LUXEL

Réponse à l'avis de l'autorité environnementale

Projet de parc photovoltaïque

Lieu-dit « Causse de Benne » à Saint-Jean-Lespinasse

Effets du parc solaire vis-à-vis des continuités écologiques

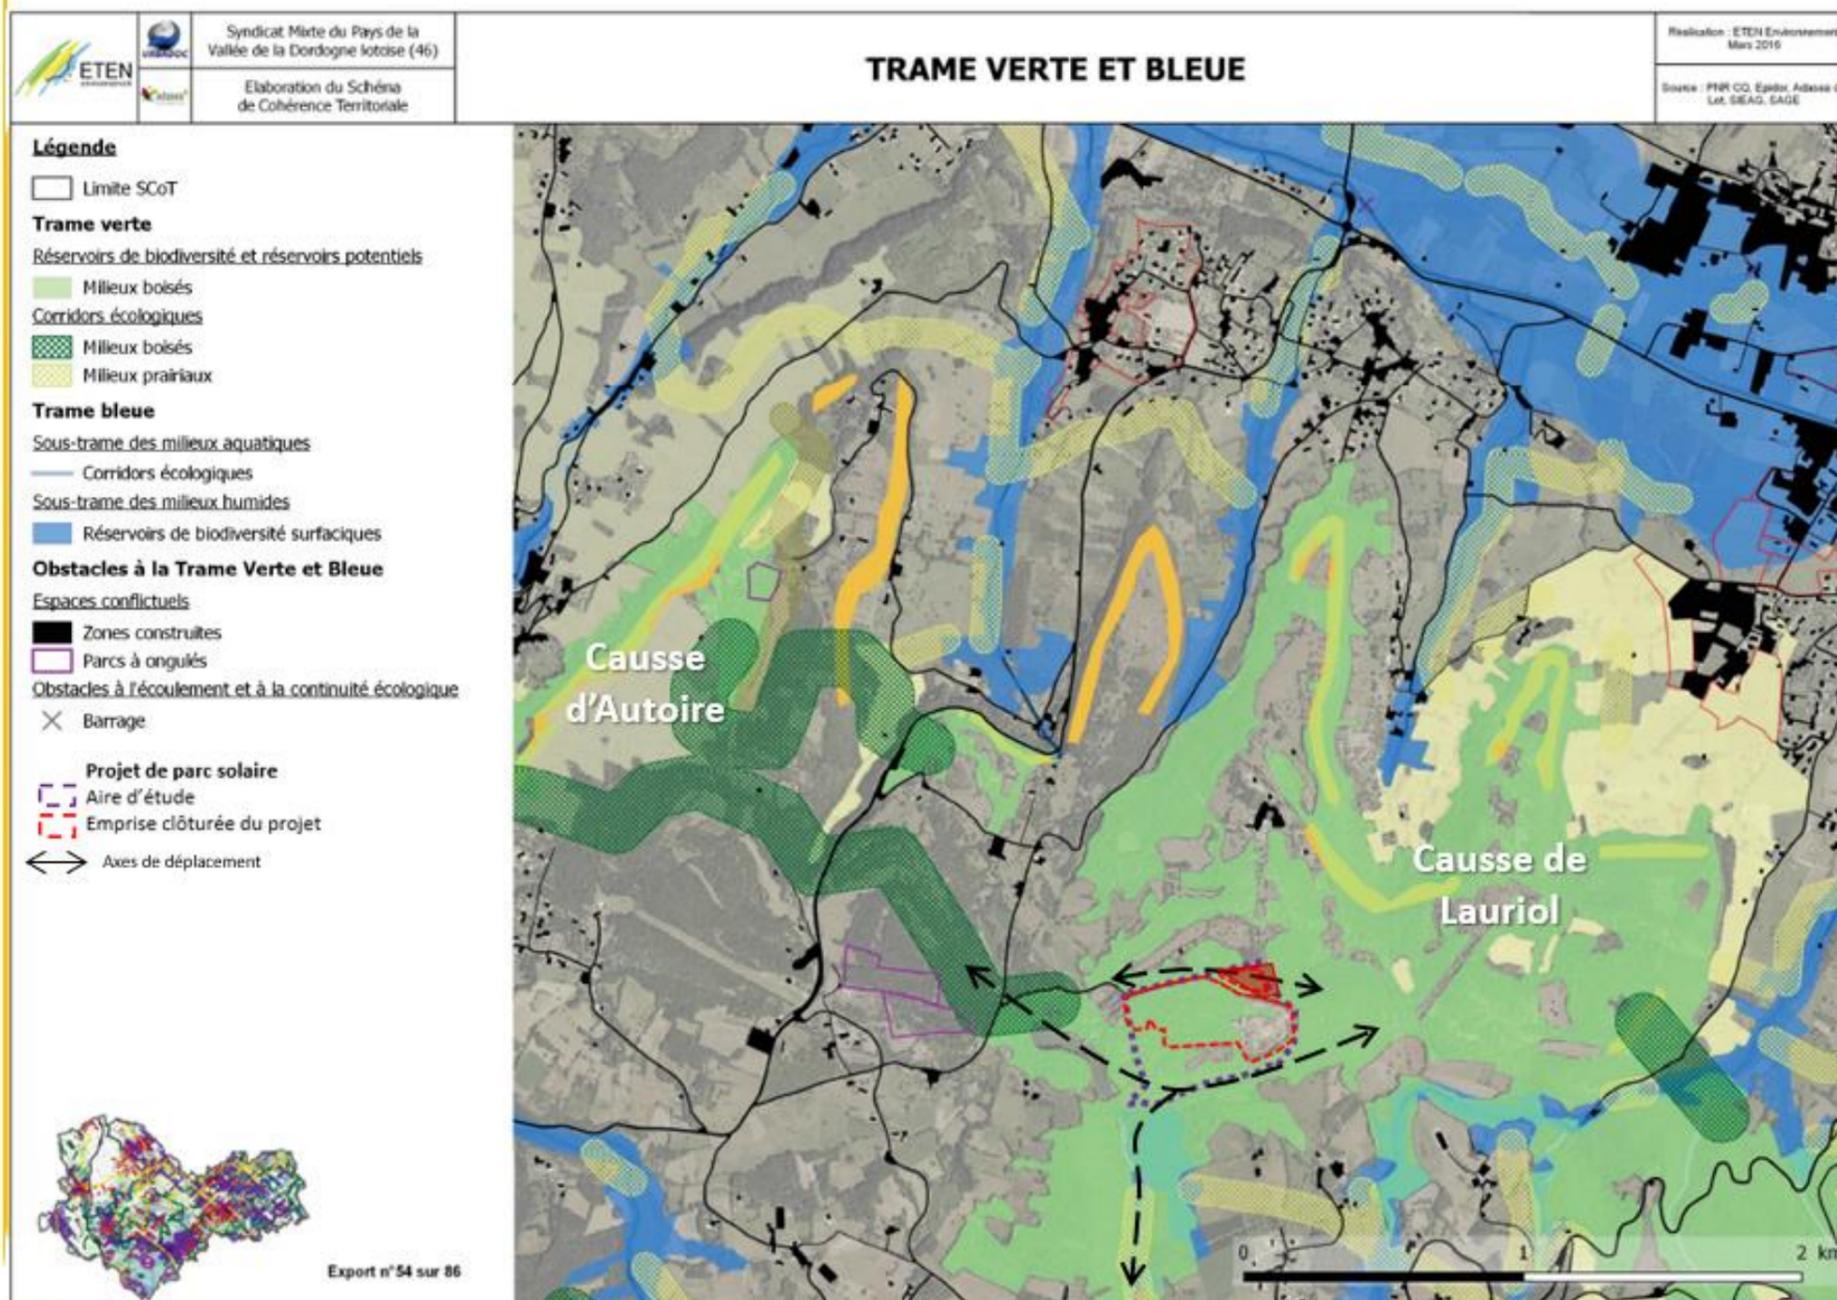
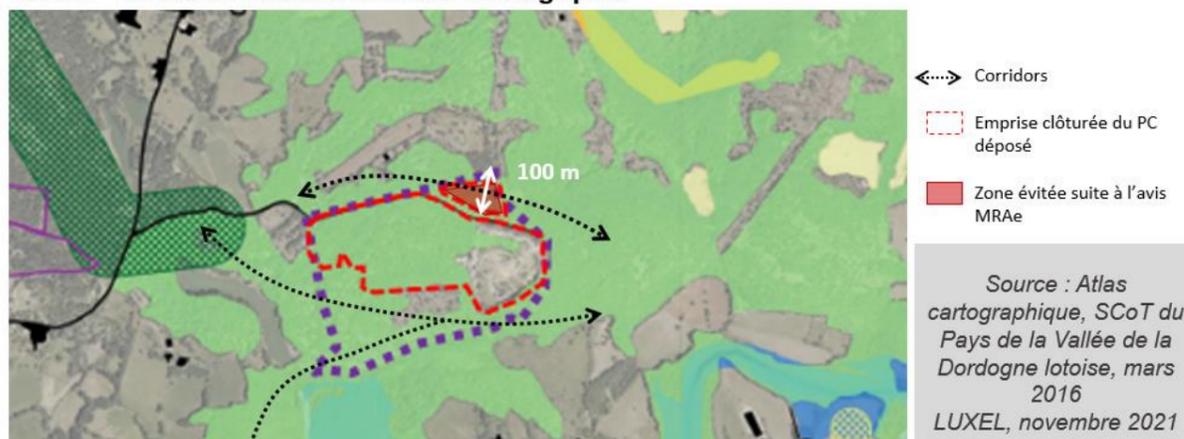
La MRAe recommande d'évaluer en premier lieu les incidences du projet sur les réservoirs et le corridor de biodiversité présents ou en limite du projet, et à la suite de conclure sur les mesures d'évitement, de réduction voire de compensation pour en minimiser les impacts.

D'après le Schéma régional de cohérence écologique (SRCE) de l'ex-région Midi-Pyrénées, le site est inscrit dans le corridor écologique boisement de plaine reliant le cirque d'Autoire au Causse de Lauriol. Il correspond également à un réservoir de biodiversité selon le SCoT de la communauté de commune du Pays de la Vallée de la Dordogne lotoise.

Les mesures d'évitement du sud de l'emprise permettront de maintenir une certaine continuité écologique entre le Causse d'Autoire et le Causse de Lauriol.

Considérant l'avis de la MRAe sur la compatibilité du projet avec son inscription dans un corridor de biodiversité, la partie nord-est du site sera également évitée. La faune terrestre, notamment les grands mammifères, pourra continuer à utiliser ce corridor pour se déplacer. La largeur du corridor laissée représente 100 m de large. A noter que les écoponts qui permettent de maintenir les corridors écologiques représentent une largeur d'environ 15 à 25 mètres.
